PIV-IMS-20191810-0394

Asunto: Diseño semafórico y de señalización - carreras 9ª y 11 x calle 127 - versión 1

Versión 1 - 4 de enero de 2021

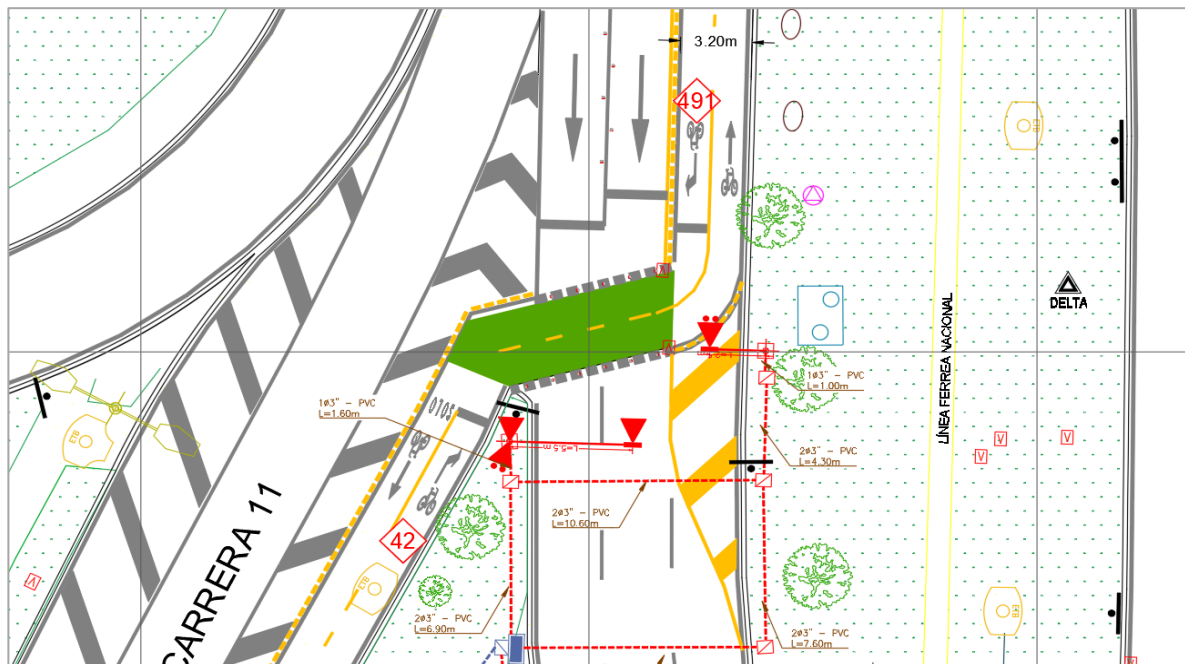
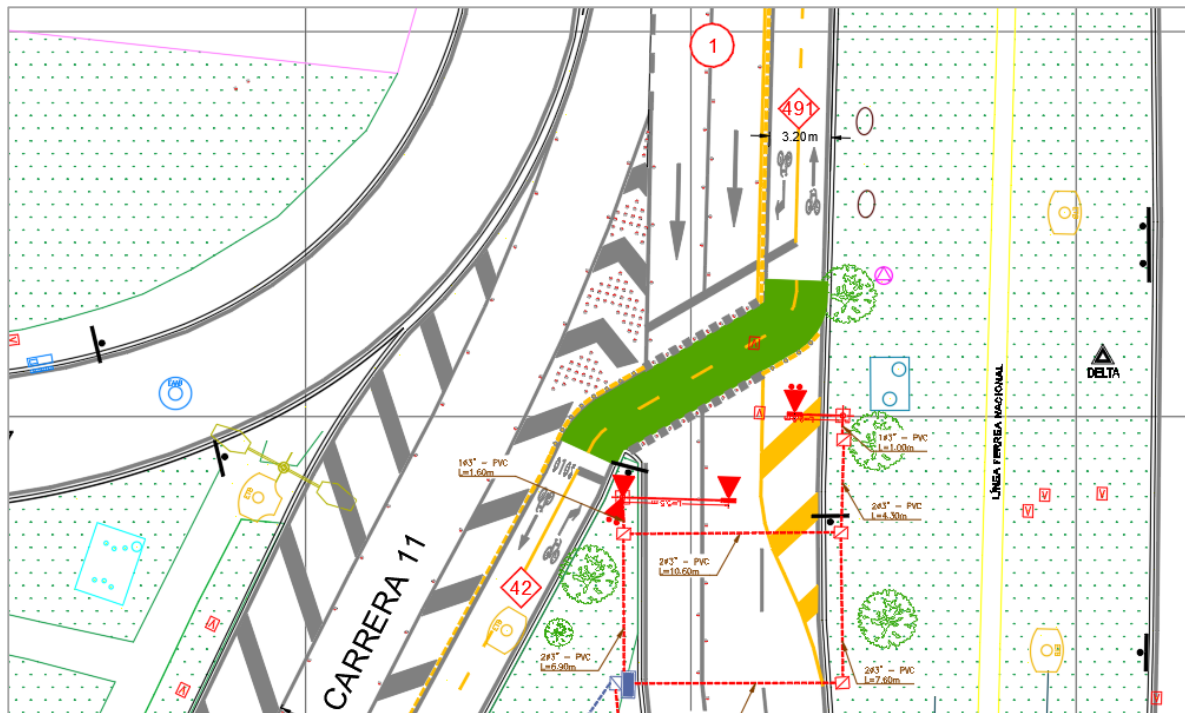
El diseño presentado en su segunda versión atendió las observaciones de la comunicación PIV-IMS-20191810-0372 del 26 de noviembre de 2020 en cuanto a mejorar la geometría del cruce de la ciclorruta sobre la carrera 9ª y ajustar la demarcación en concordancia con lo dispuesto en el Manual de Señalización.

Figura 1

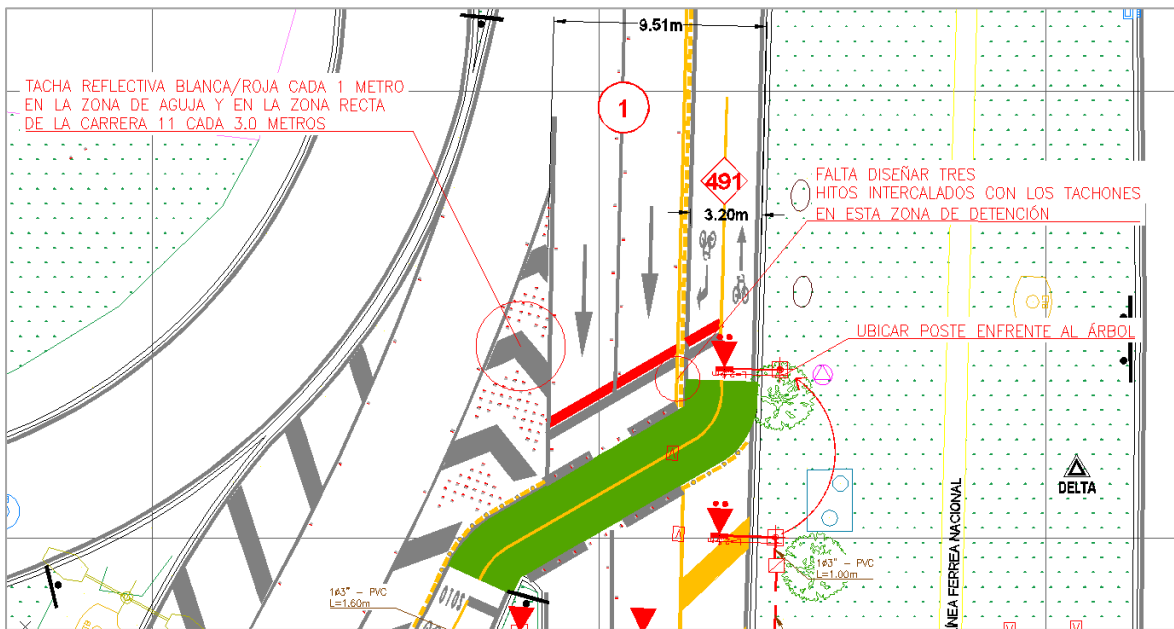
- Los semáforos del costado oeste de la carrera 9ª deben emplazarse en forma paralela al cruce de la ciclorruta y la línea de detención, de manera que los dos se ubiquen a la misma distancia con respecto a la visual de los conductores de cada carril.

- La línea de detención del carril de ciclistas del costado oeste debe ubicarse al menos tres metros antes del semáforo para ciclistas. Tal como aparece en el diseño, está ubicada 0,50 metros después del semáforo.

- Frente al semáforo lateral del costado oeste aparece una señal existente que deber ser removida, para no impedir la visual libre de este. (Incluir nota de retiro de señal vertical o de reubicación, de ser necesaria).

- El semáforo para ciclistas del costado este debe aproximarse hacia el flujo que debe controlar. Ubicar el poste enfrente del árbol y mover la línea de detención por lo menos 0,50 metros hacia el norte. Ver figura 1.

- Diseñar tachas reflectivas blanca/roja cada metro en la zona de la aguja y cada tres metros sobre la carrera 11. Ver figura 1.
- Falta incluir tres hitos intercalados con los tachones antes de la zona achurada en verde (cruce ciclorruta) en el costado este. Ver figura 1.
